La controverse des barrages continue

En complément de son article paru dans notre numéro du 21 mai 1949, M. Maurice Paschoud nous prie de porter à la connaissance de nos lecteurs les lignes suivantes (Réd.):

Voici les éléments essentiels du rapport de cette commission, du 30 avril 1949, qui contient la solution des deux problèmes qui lui étaient posés.

Fig. 1.

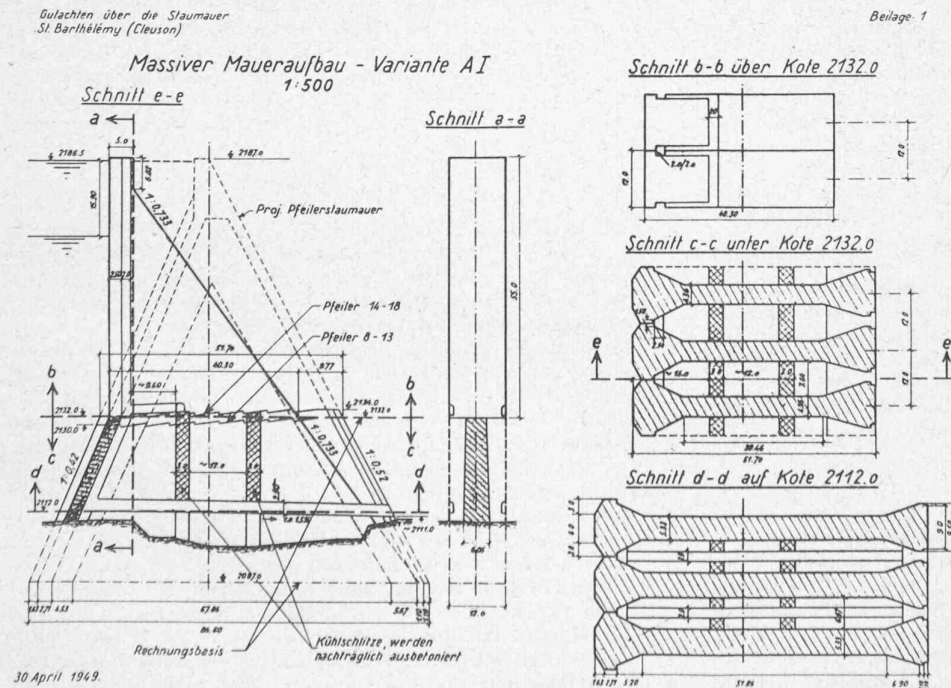
Variante A I. La figure 1 donne les renseignements nécessaires sur cette variante qui prévoit l'achèvement, sous forme de mur plein, de la partie du barrage déjà exécutée.

Elle indique aussi, en trait-trait, la forme du projet primitif de barrage évidé. Pour tenir compte des « Directives », l'épaisseur du couronnement est portée à 5 mètres. En vertu de ces directives aussi, on prévoit un abaissement préalable de 15,90 m. du niveau maximum de la retenue, en cas de danger. Cet abaissement devrait porter sur le 36% du volume de la retenue supposée pleine et nécessiterait alors l'écoulement de 7,5 millions de mètres cubes d'eau.

Le parement amont est vertical, le fruit du parement aval est 1 : 0,733. Le raccordement entre les parties ancienne et nouvelle se fait à la cote 2 132. A ce niveau, la longueur du pilier existant est de 50,07 m., mesurés suivant l'axe de l'évidement. Elle surpasse de 9,77 m. la longueur de base de la partie ouest du mur plein. Entre la cote 2 132 et les fondations, la construction existante dépasse, à l'aval, le profil du mur plein achevé. Pour éviter des difficultés dues à ce saillant, les experts en préconisent la démolition. Le remplissage de l'évidement ne doit évidemment se faire, à l'aval, que

Le cube total de béton exigé par cette variante est de 404 000 m³. Il se décompose comme suit :

Il resterait à mettre en place 321 000 m³ de béton, et le coût total du mur, sur la base des prix indiqués par les ingénieurs consultés par Salanfe S. A., serait de 23 445 000 fr.

Fig. 2.

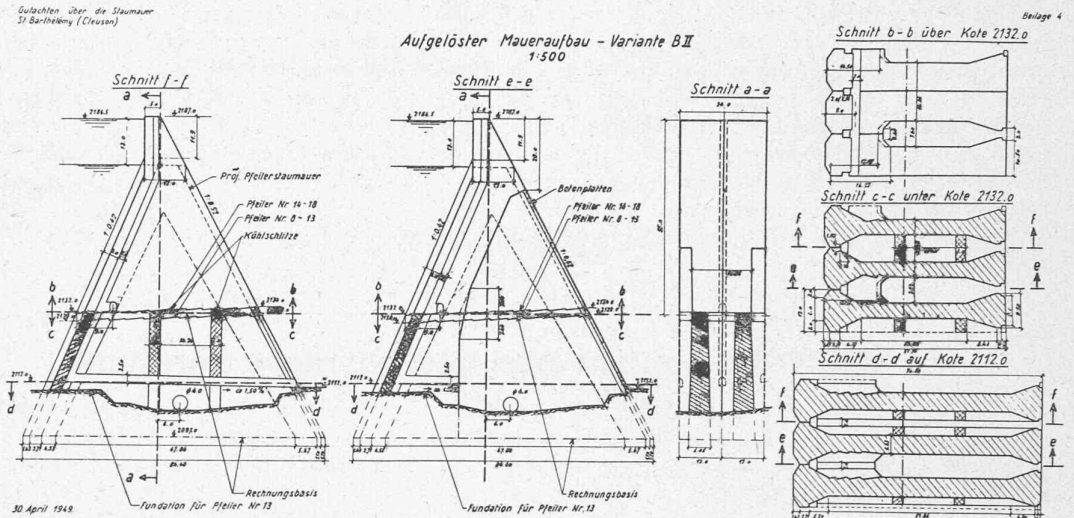
Variante B II. Cette variante représentée sur la figure 2, répond à la question de savoir « comment renforcer la partie du mur évidé déjà construite pour qu'elle présente une sécurité équivalente à celle d'un mur plein ? »

Pour les variantes B I et B II, les experts supposent donc qu'en cas de danger, on procédera à un abaissement préalable de 13 mètres à partir du niveau maximum et ils portent l'épaisseur des têtes amont des piliers de 2,50 mètres à 12 mètres. Pour ces deux variantes également, les fruits donnés aux parements amont et aval sont ceux du projet primitif d'E. O. S., de sorte que depuis l'extérieur, il n'y aurait aucune différence d'aspect entre le barrage renforcé et le projet d'E. O. S., si toutefois on fait abstraction de l'élargissement à 5 mètres du couronnement.

La variante B II suppose le remplissage par du béton d'un évidement sur deux. On obtient ainsi des piliers doubles de 16,36 mètres de largeur et grâce à ce doublement de largeur des piliers, on peut se dispenser d'augmenter l'épaisseur des têtes aval des piliers. (Dans la variante B I, l'épaisseur de ces têtes aval est portée à 8 mètres.)

Le cube total de béton de la variante B II est de 400 000 m³ :

Il resterait à mettre en place 317 000 m³ de béton et le coût de cette variante, sur la base des prix admis par les ingénieurs consultés par Salanfe S. A., est de 23 280 000 fr.
